島根原子力発電所 2号炉 審査資料	
資料番号	EP-080 改 05
提出年月日	令和3年5月10日

気象資料の変更に伴う 島根原子力発電所原子炉設置許可申請書 の変更について

中国電力株式会社

気象資料の変更に伴う島根原子力発電所原子炉設置許可申請書の変更について

第2.2-1図 気象官署の所在地

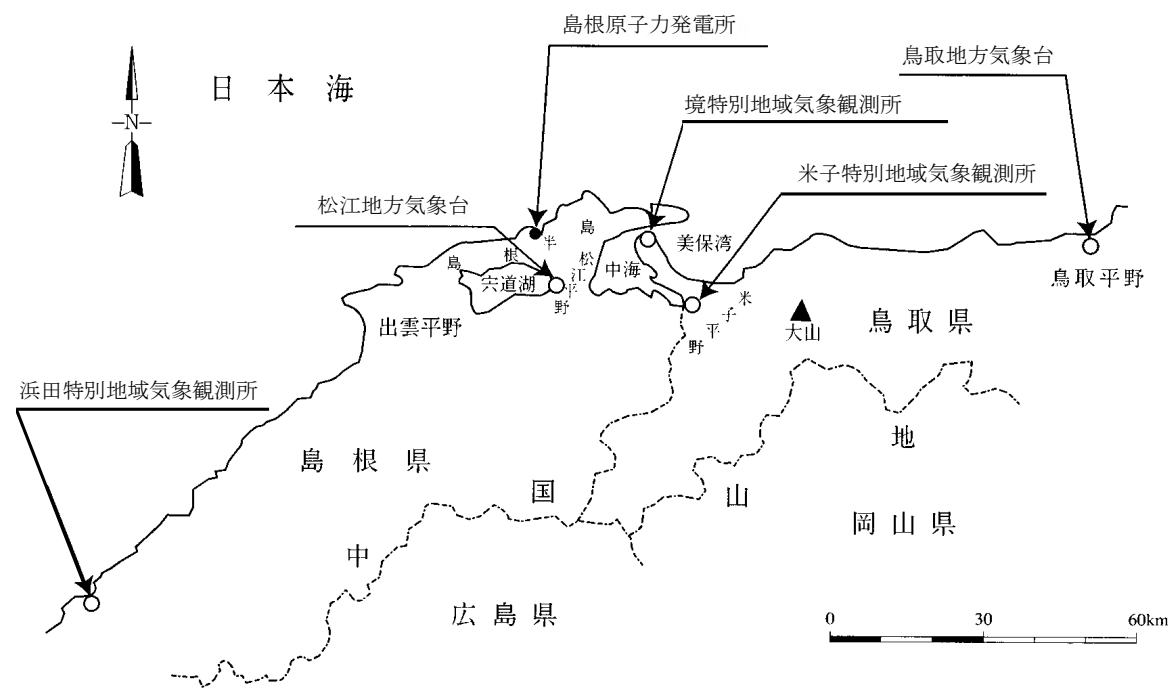
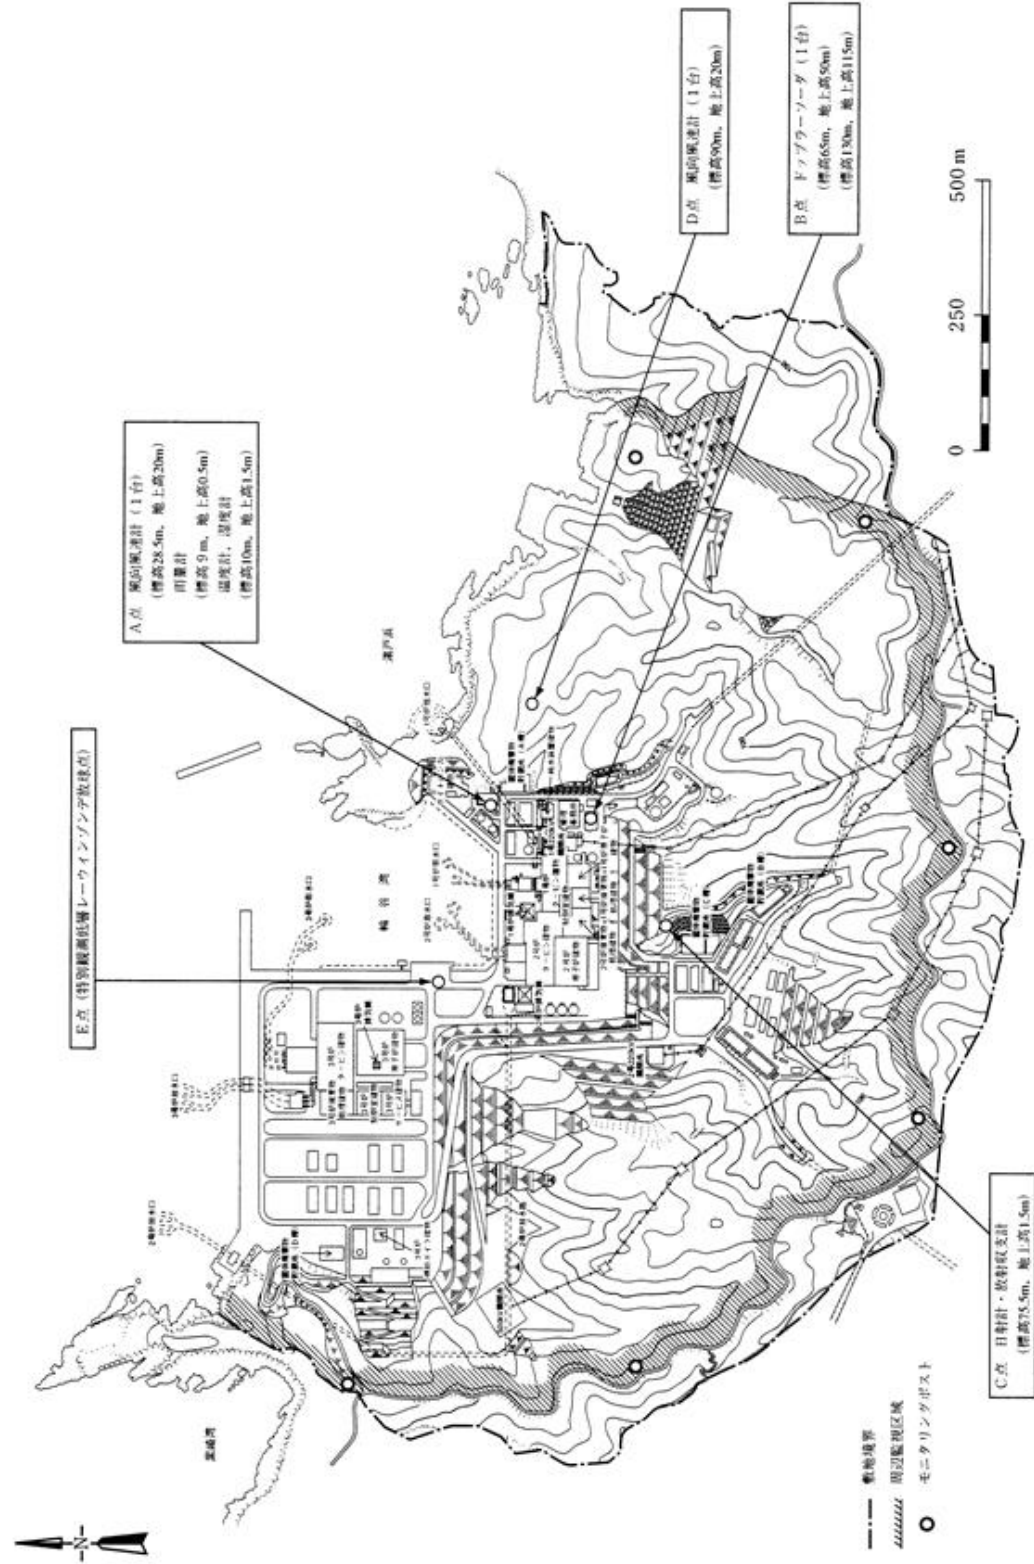
・米子測候所，浜田測候所及び境測候所の無人観測所化に伴う記載の適正化

第 2.3-1 図 気象観測設備配置図 (その 1)

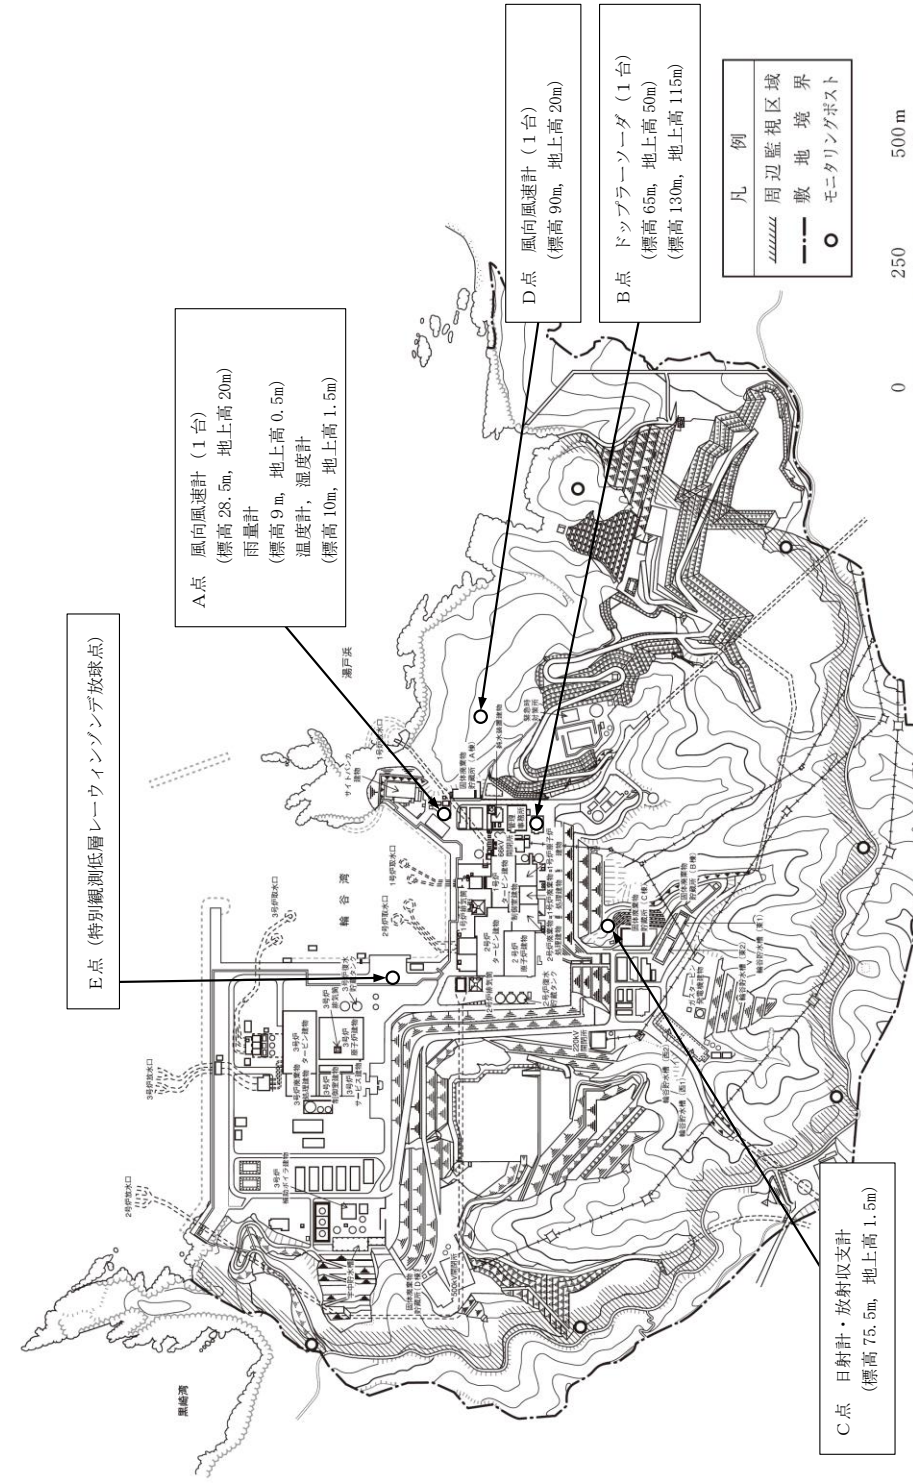
・構内配置図下図の最新化

第2.4-1図 敷地の風配図 (2009年1月~12月)

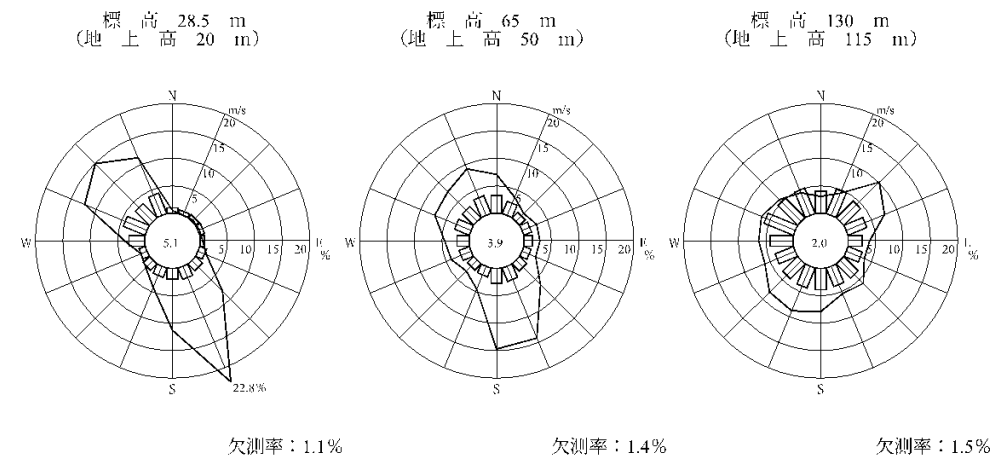
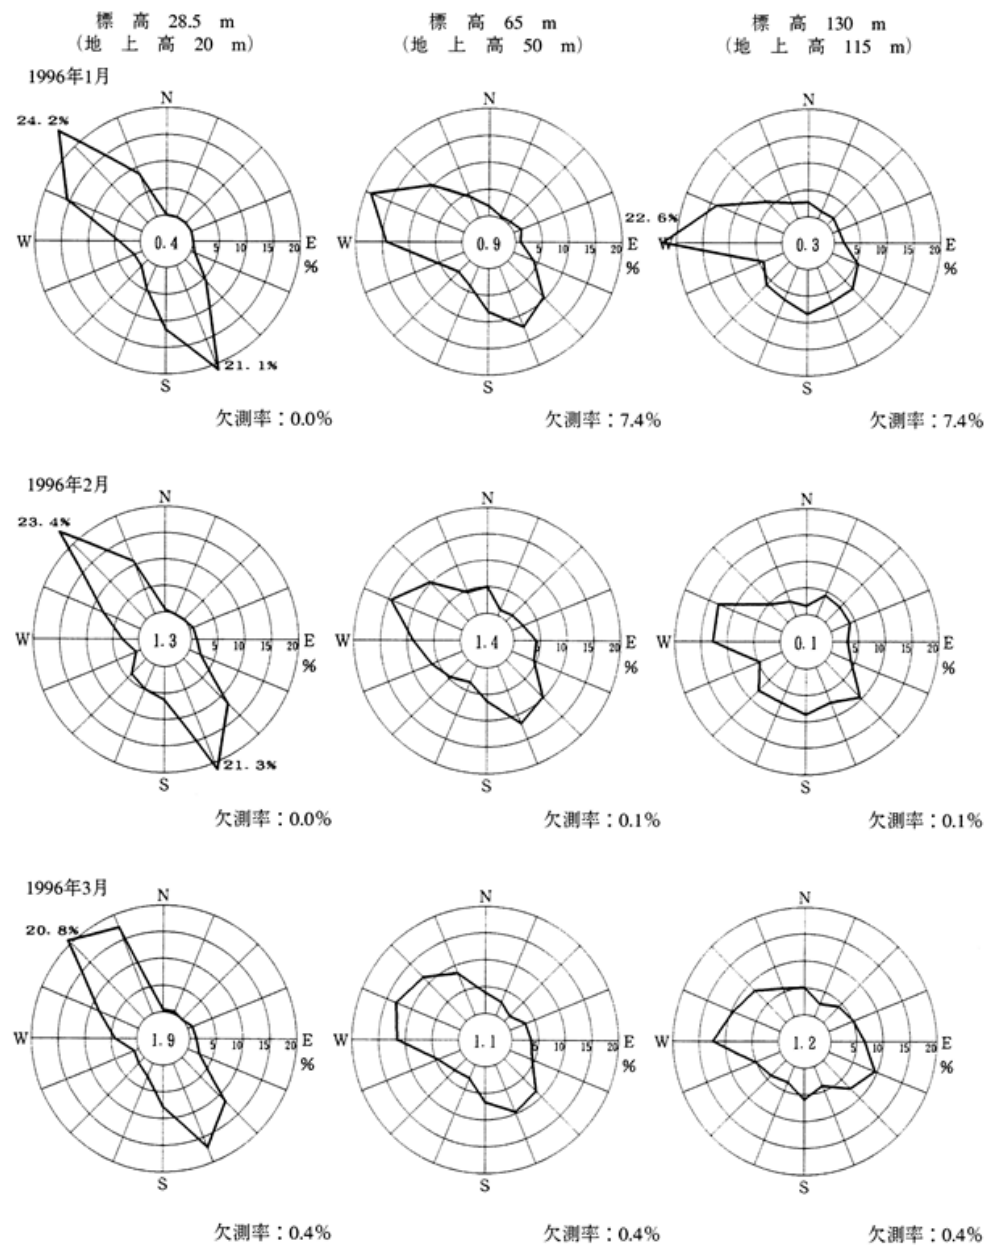
・気象期間の変更
 風向について、1996年と2009年とで、風向出現頻度は地上風、高所風ともに大きな変動はない。
 地上風はNW、SE方向の頻度が非常に多いことや、標高130mでは全体に分布し大きな偏りはないところなど、変更前後で同様の傾向となっている。
 風速についても大きな変動はないが、標高65mにおいて平均風速が少々小さくなっている。
 また、静穏(風速0.5m/s未満)の出現頻度が少々増加している。

第2.4-2図 敷地の風配図 (その1) (2009年1月~3月)

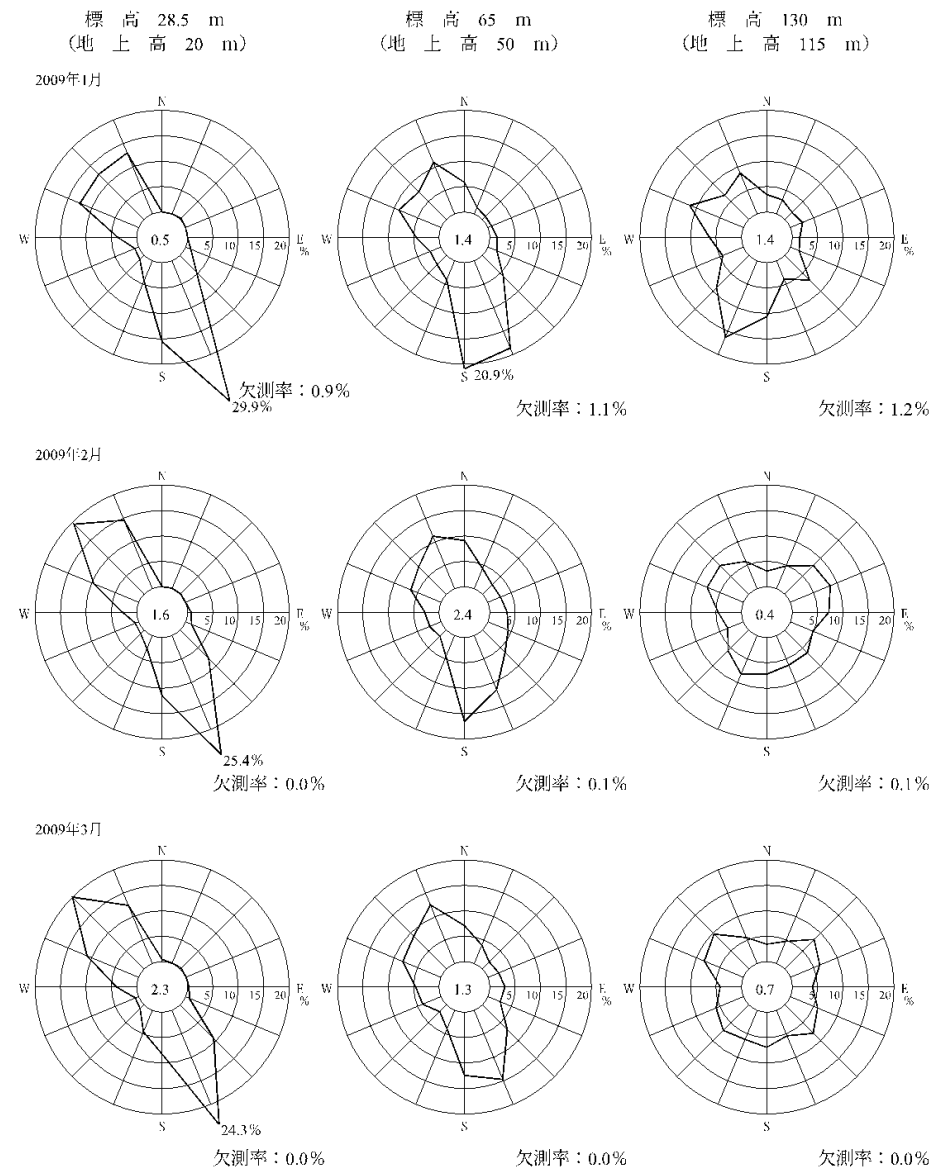
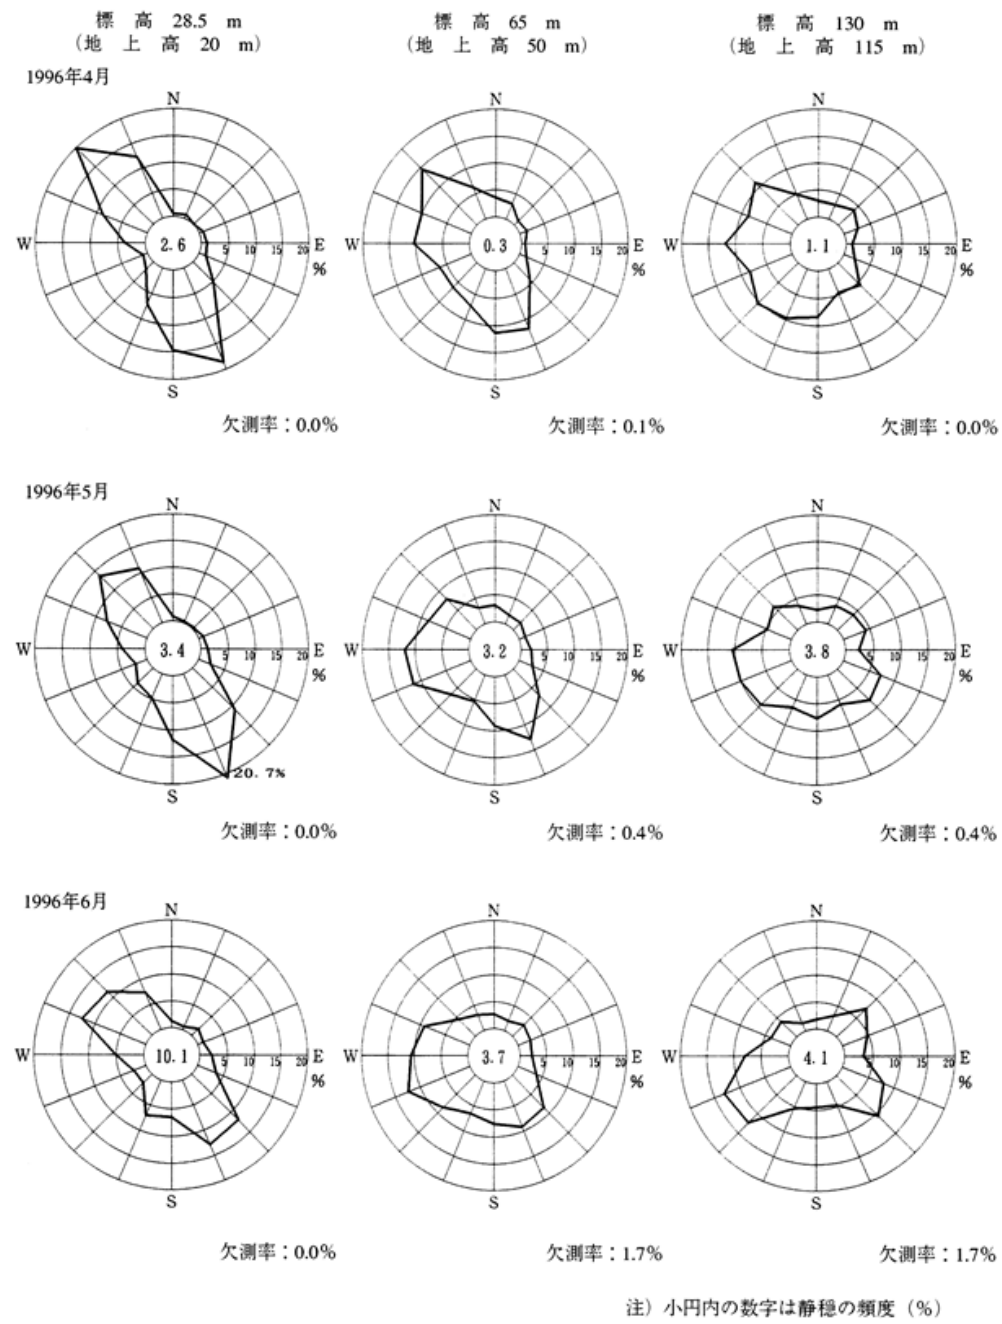
・気象期間の変更

第2.4-14図 年間及び月別大気安定度出現頻度

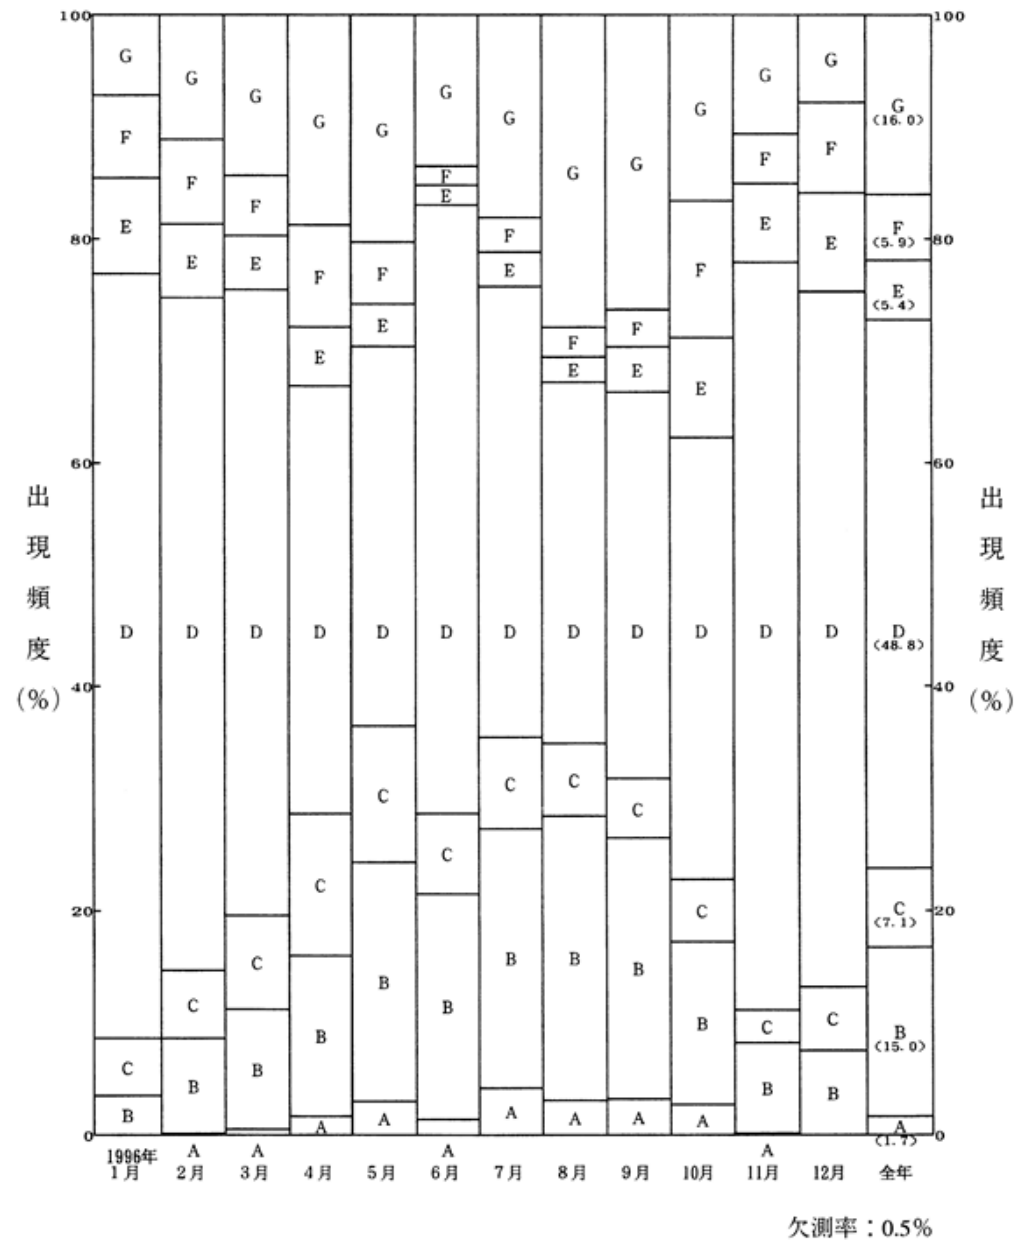
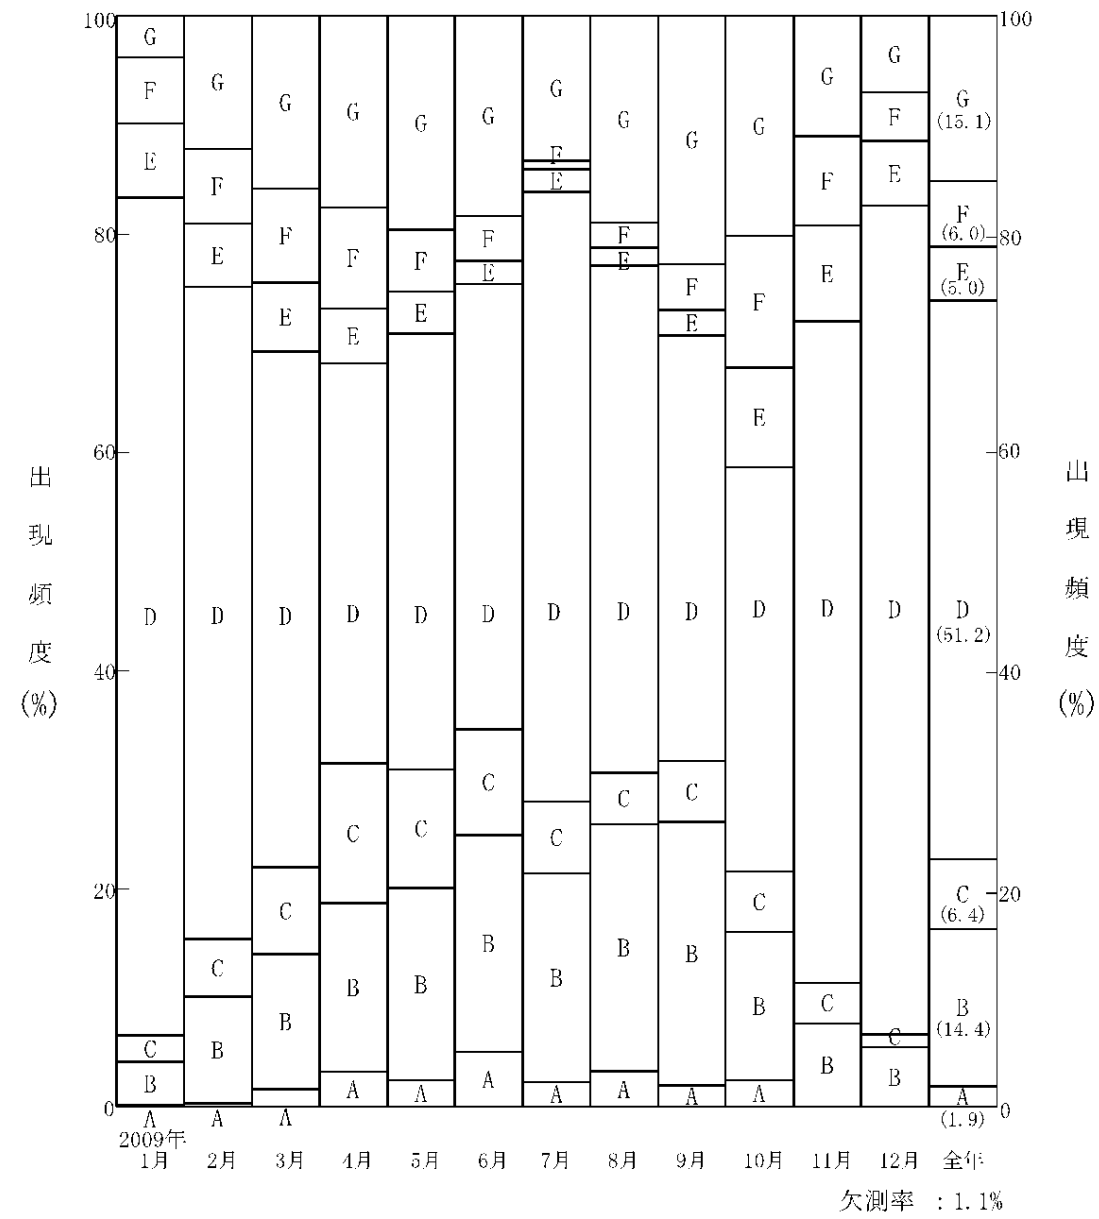
・気象期間の変更
1996年と2009年とで大きな変動はなく、年間を通じてD型の大気安定度の出現頻度が多い。
